SECRETARIA MUNICIPAL DE ESPORTES E LAZER

PROCESSO 6019.2023/0001854-0

Informação SEME/CAF/DCL/APE Nº 094978584

Figura 6: Trechos da canalização existente e da que deverá ser remanejada.

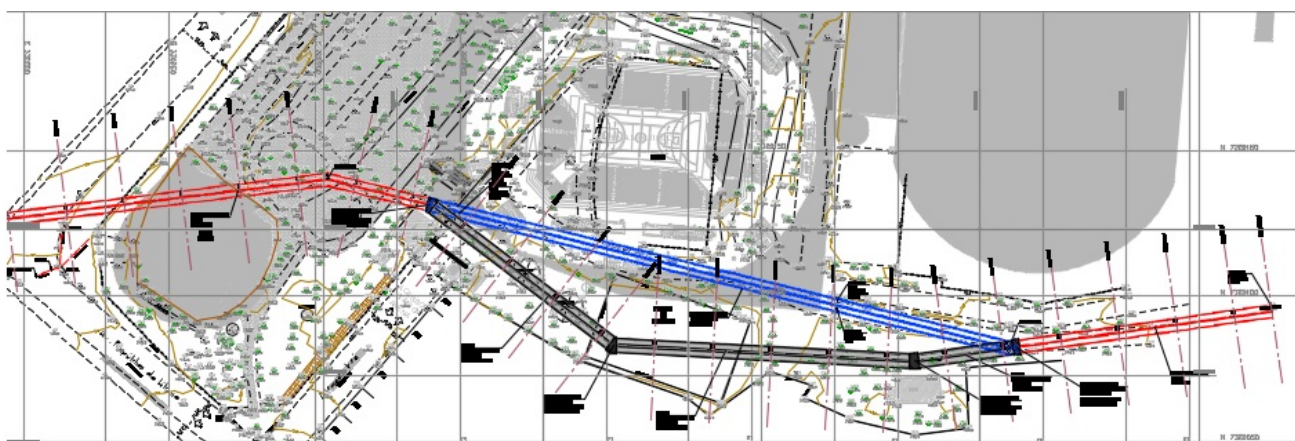
Alteração da Drenagem Pluvial- Conforme esclarecido no Plano de Trabalho disponibilizado para consulta pública, “Importante ressaltar, por oportuno, que o empreendimento em pauta se encontra inserido na Bacia Hidrográfica do Córrego Uberaba, conforme pode ser observado na figura abaixo (círculo amarelo). Desta forma, as informações, a seguir apresentadas, foram extraídas do documento ‘Caderno de Bacia Hidrográfica do Córrego Uberaba’, ano de 2019, elaborado pela Fundação Centro Tecnológico de Hidráulica – FCTH em parceria com a Secretaria Municipal de Infraestrutura Urbana e Obras – SIURB.

Na bacia do córrego Uberaba, a exemplo de outras áreas do Município de São Paulo, o sistema de drenagem não acompanhou a evolução da urbanização e da impermeabilização do solo urbano, o que ocasiona as inundações observadas na região. Além das pequenas dimensões das galerias de águas pluviais, é sabido que existem inúmeras interferências e obstruções na rede existente.

O Mapa de Área Inundável da bacia do córrego Uberaba (Anexo 2 – Meio Físico), conforme consta no GeoSampa, apresenta as áreas sujeitas a inundação, onde observa-se que a Arena Poliesportiva se encontra próxima ao leito do córrego Uberaba (canalização subterrânea), podendo sofrer eventos de alagamentos.

De acordo com o descrito no Item 2 do presente relatório, a proposição de remanejamento de trecho da galeria existente deve-se ao fato de que o trecho se localiza abaixo a área de implantação do edifício da Arena e se pretende evitar a ruptura das estruturas do canal, devido às escavações a serem executadas durante as obras e, futuramente, à carga aplicada sobre o local, na fase de uso da edificação.

Ainda, conforme o relatório, “Ao iniciar a análise da situação da galeria dupla existente foi elaborada a planta de bacias que delimitou a bacia de contribuição para o trecho de readequação de traçado. Com este cenário de bacia de contribuição o **projeto restringiu-se apenas a readequação geométrica horizontal da galeria** em consequente seção de 2,00x2,00m dupla, com intuito de remanejamento devido a implantação do equipamento de lazer”.

Como se pode observar na figura abaixo, o trecho vermelho, indica a galeria existente que será mantida, o trecho azul, indica o trecho a ser desativado da galeria existente e o trecho cinza indica o remanejamento de galeria.
